女川原子力発電所第2号機 工事計画審査資料	
資料番号	O2-他-F-19-0044_改1
提出年月日	2021年 9月 2日

# 女川原子力発電所第2号機 機器・配管系の耐震評価に係る既工認からの相違点について

2021年9月2日  
東北電力株式会社

図5-1-2 スケルトンカーブの例

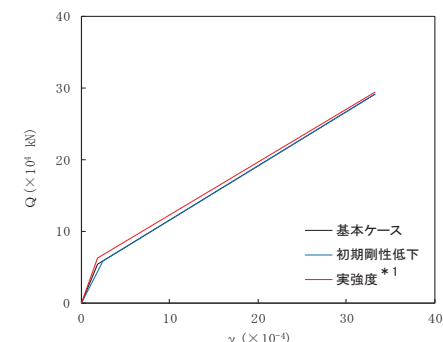
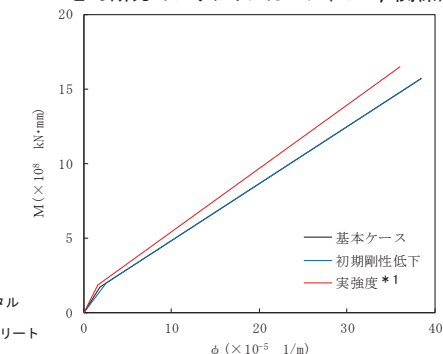
- 原子炉本体の基礎の復元力特性について、スケルトンカーブの設定に用いるコンクリート強度の設計条件は、既工認と同様に設計基準強度を用いる。
- また、建屋側でコンクリートの初期剛性低下が確認されていることから、建屋側と同様に初期剛性低下を考慮した地震応答解析も行い耐震評価に適用する（スケルトンカーブの例を図5-1-2に示す。）。
- 上記のスケルトンカーブを適用した建屋-機器連成解析を行い、原子炉本体の基礎については鋼板のみに期待した構造強度評価を行う。

図5-5-2 起動領域モニタ解析モデル図

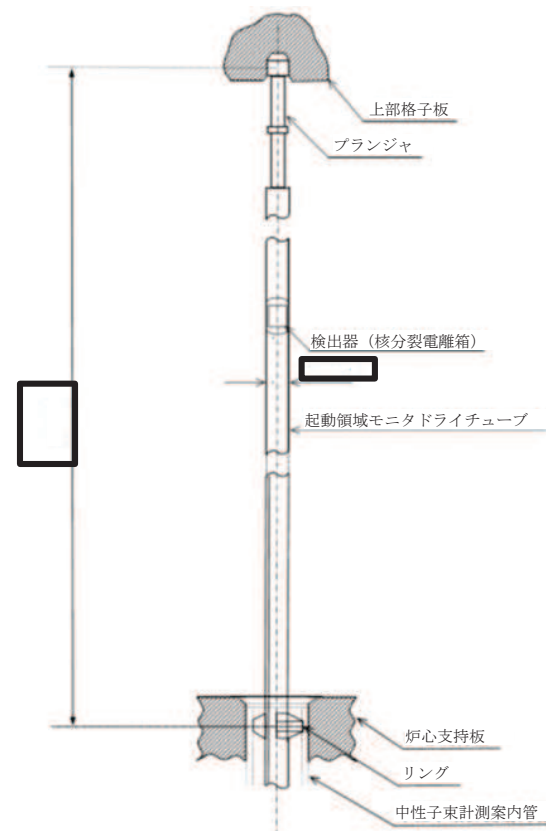
### 2. 検討内容(図5-5-1及び図5-5-2に起動領域モニタの構造図と解析モデル図を例として示す。)

- 時刻歴応答解析の場合, スペクトルモーダル解析で考慮するスペクトルの±10%拡幅分の保守性について検討が必要であることから, 耐震評価の保守性, 簡便性を考慮してスペクトルモーダル解析を適用し評価を行った。
- 炉内計装設備の構造及び解析モデルについては既工認と差はなく, 解析手法のみを変更している。

図5-6-1 女川2号機原子炉建屋の地震応答(O.P.-8.1の例)

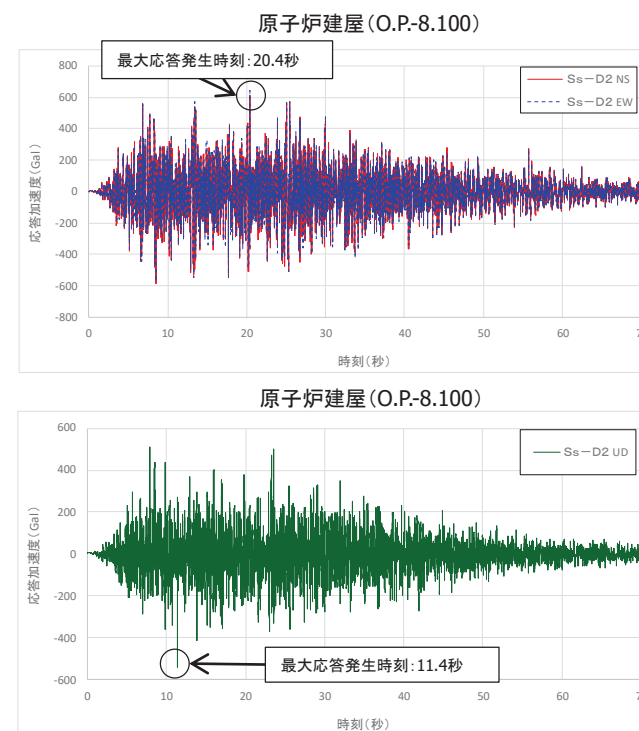
- 今回工認では鉛直方向に動的地震力が追加されたことから、地震力の組合せ方法としてSRSS法を適用した。
- 女川2号機の地震応答について水平方向及び鉛直方向それぞれの最大応答値の生起時刻に差があることを確認した(表5-6-1, 図5-6-1参照)。
- 既往知見\*2では、SRSS法と同時入力による時刻歴応答解析法による応力を比較し、SRSS法が保守的な結果となることが確認されている。
- 以上より、SRSS法は女川2号機の耐震評価において適用性があると判断している。

図5-7-1 原子炉補機冷却海水ポンプの解析モデル図

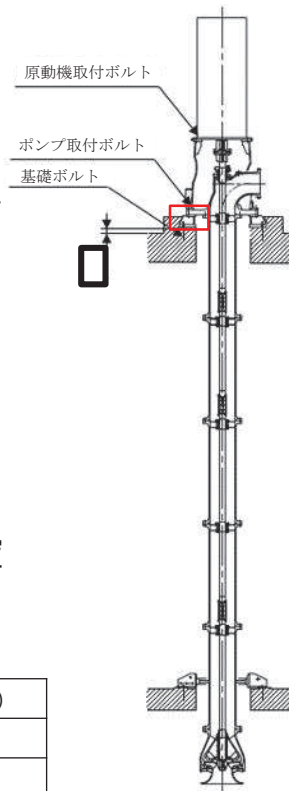
【既工認】立形ポンプの構造を模擬したバレル部及びポンプケーシングによる3軸の質点系モデルで評価。  
海水ポンプについては1軸でモデル化。

【今回工認】既工認モデルに対して, 基礎部の取付フランジの剛性を回転ばねとして設定。  
海水ポンプは, 1軸から3軸へ変更。

- 今回工認での解析モデルは, 地震応答を精緻に算出することを目的に, JEAG4601-1991追補版に基づきモデルを精緻化した。

図5-9-1 鉛直方向地震応答解析モデル図 (炉内構造物系)

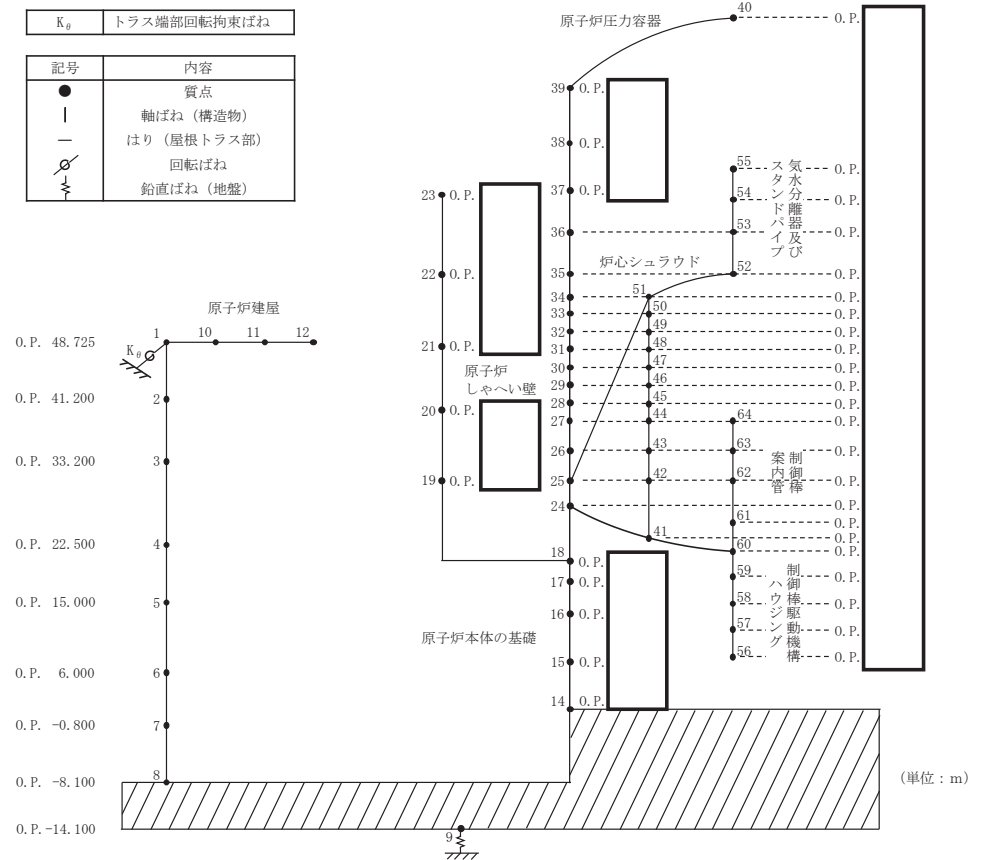
- 鉛直方向解析モデルは、水平方向解析モデルとの整合を図ることを基本とし、上下方向の自由度のみを有する、集中質量質点と軸圧縮引張りばねで構成されるモデルとして作成し（図5-9-1参照）、本モデルを適用した地震応答解析を行い、解析結果を各設備の耐震評価に適用した。

図5-10-1 応答倍率評価フロー

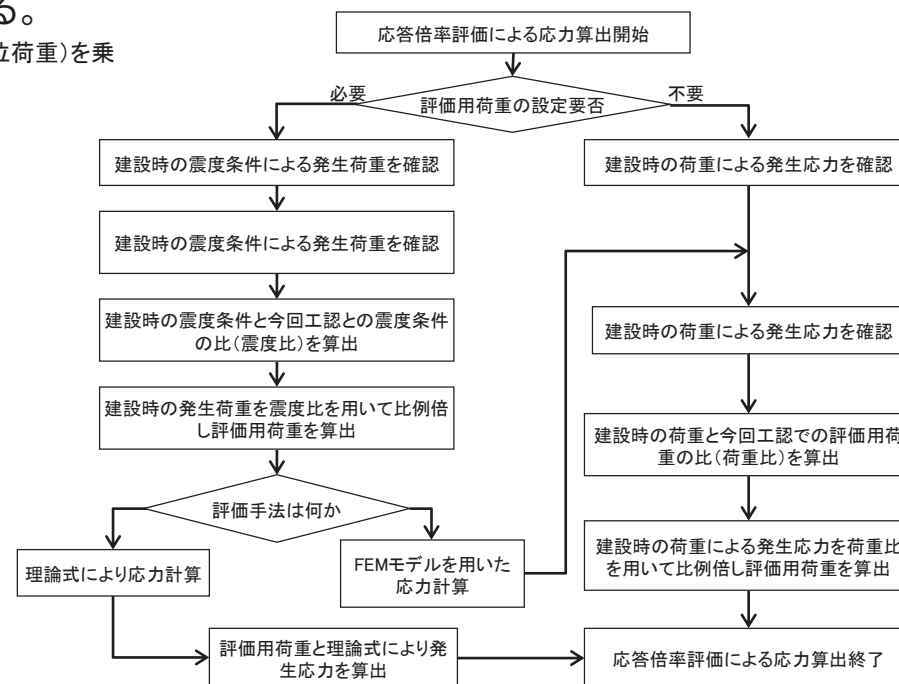
- 今回工認で適用する応答倍率評価については、図5-10-1に示す評価フローに基づいて実施する。
- 建屋一機器連成解析モデルに含まれている設備については、既工認における各荷重による応力に今回工認における荷重条件の比を乗ずることで今回工認における各荷重による応力を算出する方法を適用した。
- 建屋一機器連成解析モデルに含まれていない設備については、震度条件の比を算出し、この震度比から評価用荷重を算出した後に、評価手法に応じて発生応力を算出する方法を適用した。

図5-14-1 動的機能維持評価検討フロー

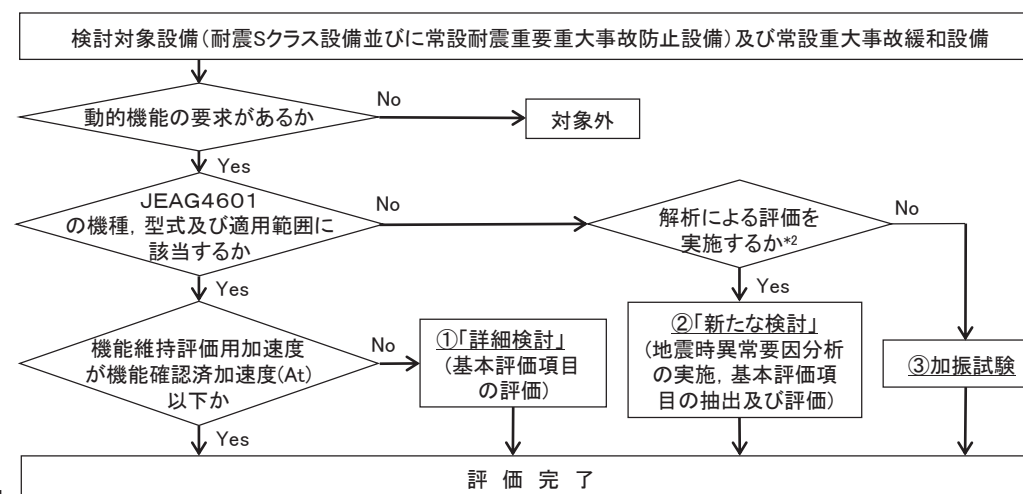
- JEAG4601に基づく機能確認済加速度と機能維持評価用加速度との比較が適用できない設備について図5-14-1に示す検討フローに基づいて評価を行う。
- ①「詳細検討」においては、各設備の基本評価項目\*1について評価を実施した。
- ②「新たな検討」においては、異常要因分析に基づいて基本評価項目を抽出し評価を実施した。
- ③加振試験は個別の試験結果を評価に適用した。

図5-15-1 基準地震動 $S_s$ の疲労評価に用いる等価繰返し回数の分類

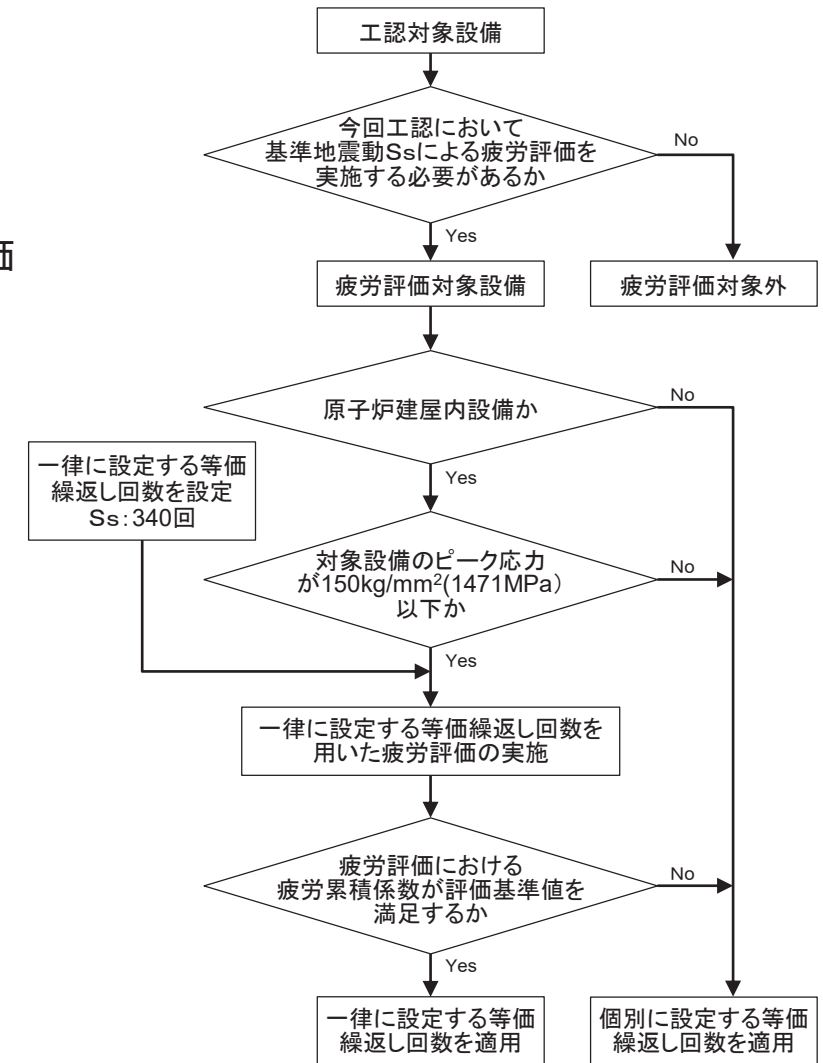
- 等価繰返し回数の設定に当たっては、基準地震動 $S_s$ 及び弾性設計用地震動 $S_d$ に加え、東北地方太平洋沖地震等に対する影響も考慮する(図5-15-1に基準地震動 $S_s$ に対する検討フローを示す)。
- 「一律に設定する等価繰返し回数」は、保守的な回数となるよう算出し、 $S_s$ の疲労評価に用いる等価繰返し回数は340回、 $S_d$ の疲労評価に用いる等価繰返し回数は590回と設定した。
- 「個別に設定する等価繰返し回数」は、その設定対象設備の設置建屋やピーク応力等に応じて適切に設定した。
- 東北地方太平洋沖地震等による疲労累積係数は、最大でも0.01に満たない結果であり、十分に小さいことを確認した上で、今回工認の耐震評価において疲労累積係数に0.01を見込んだ評価\*を実施した。
